**Verslag huishoudelijke elektrische installatie op laagspanning en zeer lage spanning****Algemeen:**

Referentie: 011-20260826-01	Datum controle: 26/08/2026
Keurder: 011

Eigenaar: Mario Janssens	EAN-code: 541448820054610154
Adres installatie: Marsstraat 17, 2830 - Willebroek	Nummer teller(s): 1SAG1100583428
	Distributienetbeheerder installatie: Fluvius
Datum uitvoering installatie:	☐ Vóór 01/10/1981 ☒ Tussen 01/10/1981 en 01/06/2020 ☐ Vanaf 01/06/2020
Type:	☒ Wooneenheid ☐ Niet-huishoudelijk ☐ PV ☐ Batterij ☐ Laadpaal

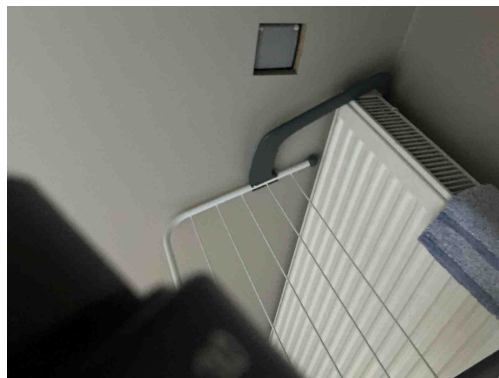
S07 - De situatieplannen stroken niet met de werkelijkheid (Boek 1: 3.1.2.1).

Opmerking: Oa kringen in bord zijn onvolledig aangeduid, echtheid nagaan niet mogelijk, lichtpunten en contactdozen badkamer, dubbel contactdoos aan bord, schakelaar garage, contactdoos berging,

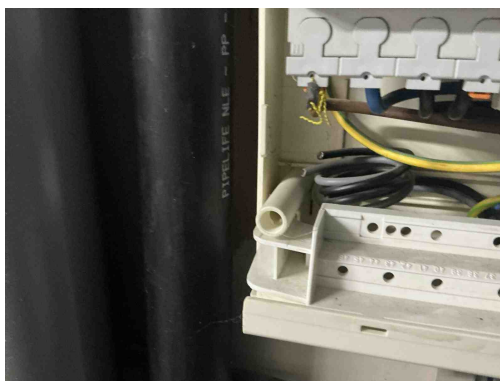
S07 - De situatieplannen stroken niet met de werkelijkheid (Boek 1: 3.1.2.1).

Opmerking: Oa kringen in bord zijn onvolledig aangeduid, echtheid nagaan niet mogelijk, lichtpunten en contactdozen badkamer, dubbel contactdoos aan bord, schakelaar garage, contactdoos berging,

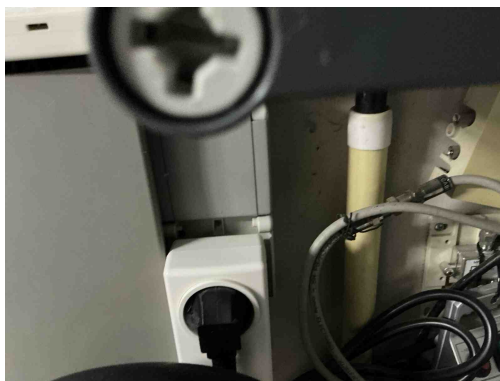
C28 - Niet gebruikte leidingen onder spanning zijn niet op een degelijke manier geïsoleerd of verwijderd (Boek 1: 4.2.1.1).
Opmerking: O.a. bord 1

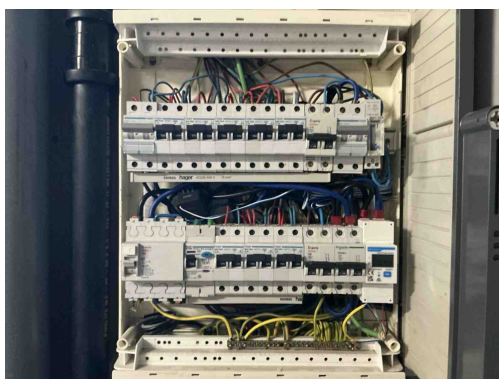
T09 - Bepaalde contactdozen en/of schakelaars zijn beschadigd (Boek 1: 1.4.1.3).
Opmerking: Oa aan bord
